**Avis délibéré de la mission régionale d'autorité
environnementale sur le parc photovoltaïque au sol au
lieu-dit "Moulin Rouge" porté par la société SAS
Prémilhat Energie sur la commune de Prémilhat (03)**

Avis n° 2024-ARA-AP-1690

Avis délibéré le 7 mai 2024

Figure 2: Plan d'implantation du projet d'environ 6 ha (source : RNT P.11)

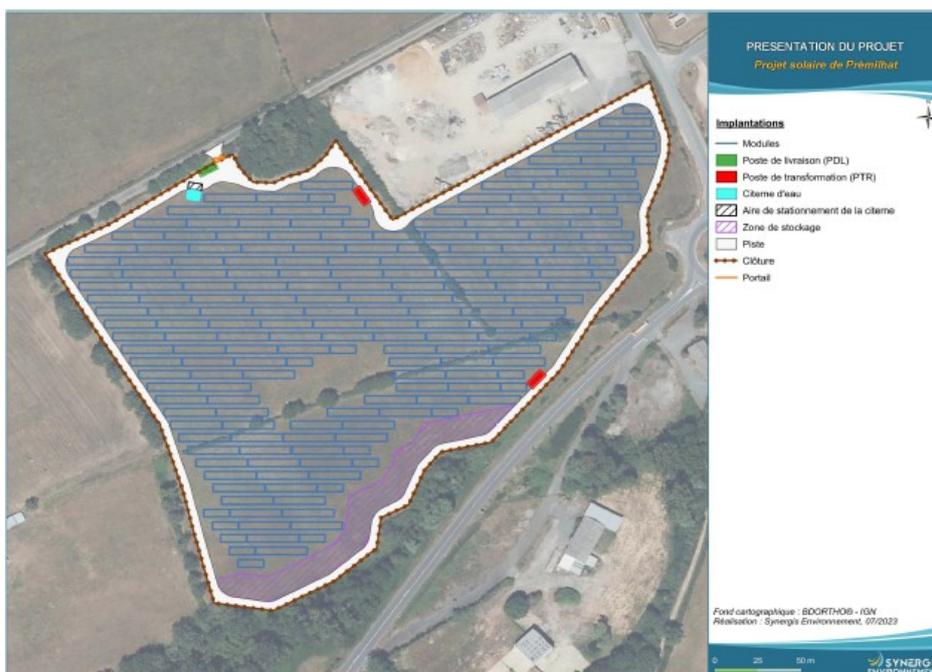
Le raccordement au poste source n'est pas encore déterminé même si le dossier indique que le tracé définitif du raccordement électrique devrait suivre les itinéraires routiers existants. La solution de raccordement retenue dépendra de l'analyse d'Enedis mais la solution privilégiée est un raccordement sur la ligne 20kV existante sur le site via un seul poste de livraison et un câble de 200 mètres environ enterré en bordure de voirie existante. À défaut, deux autres solutions sont identifiées : un raccordement sur le poste de source de Montluçon à 4,5 km ou un raccordement sur le poste de Saint Jacques à 7km, les deux postes, sans capacité d'accueil pour l'instant, nécessitant la réalisation de travaux ou un transfert de capacité. Selon le schéma régional de raccordement au réseau des énergies renouvelables (S3REnR) Auvergne Rhône-Alpes, le poste source de Montluçon qui est le plus proche de la zone de projet est situé dans le secteur « ouest-Allier » (Zone 1). L'ensemble des réseaux électriques sera enfoui dans le sol à une profondeur de 60 à 100 cm. Le raccordement en souterrain de la centrale photovoltaïque au réseau électrique national n'est donc pas décrit précisément, ni les travaux éventuels concernant le poste source. Ses incidences environnementales ne font pas l'objet d'une analyse approfondie. Faisant partie du projet, ses caractéristiques et son tracé doivent être présentés et ses incidences évaluées de manière précise, ainsi que tous éventuels renforcements de poste de transformation et de lignes haute tension, même s'ils relèvent d'une autre maîtrise d'ouvrage et d'un calendrier différent. Ce n'est pas le cas dans le dossier fourni qui doit l'inclure dès ce stade.

L'Autorité environnementale recommande de décrire précisément et d'inclure explicitement dans le périmètre du projet et donc de l'étude d'impact, le raccordement au réseau électrique, fonctionnellement lié au parc photovoltaïque, et les éventuels nécessaires renforcements du réseau électrique national associés, d'évaluer leurs incidences environnementales et de présenter les mesures prises pour les éviter, les réduire et si besoin les compenser.

Figure 3: Carte des zones humides potentielles

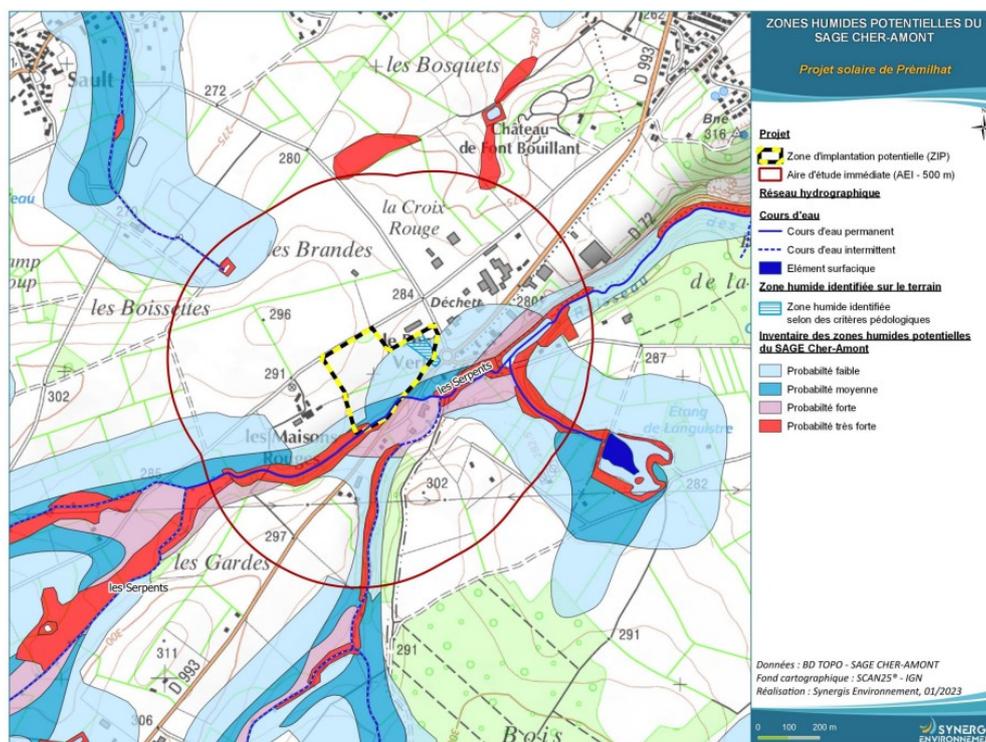
fortement impacté par le passage de la piste périphérique de la centrale photovoltaïque. La délimitation des zones humides conduite pour le projet doit être complétée en conséquence, et bien effectuée sur l'ensemble du périmètre du projet, toutes composantes confondues. La construction du parc peut en effet affecter la qualité du sol, la végétation, et la circulation de l'eau superficielle et en sous sol. En outre, les fonctionnalités des zones humides sont à caractériser, en s'appuyant utilement sur le guide national de détermination des zones humides (revu en 2024).

L'Autorité environnementale recommande de reprendre la détermination des zones humides et de la faire porter sur l'ensemble du périmètre du projet, en s'appuyant sur les critères de végétation comme sur les critères pédologiques, relevés à des périodes propices. Elle recommande également de caractériser les fonctionnalités des zones humides.
